中型トラック 原動機(フライホイールハウジング)のリコールについて

(届出日:令和7年7月10日、作業開始日:令和7年7月11日)

リコール番号 5685

改善箇所説明図

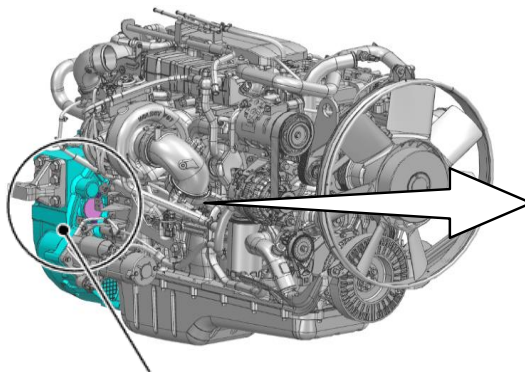
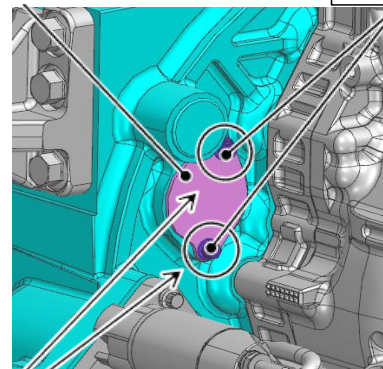
フライホイールハウジングにおいて、製造工程でのプレートカバー取付けボルトの締付け指示が不適切なため、規定トルクで締付けられていないものがある。そのため、そのまま使用を続けると、ボルトが緩み、最悪の場合、ボルトおよびプレートカバーが走行中に脱落し、他の交通の妨げとなるおそれがある。

改善の内容：
全車両、当該ボルトを規定トルクで締付ける。

識別：助手席側シリアルナンバープレート左上に、識別ペイント（黄色）を塗布する。
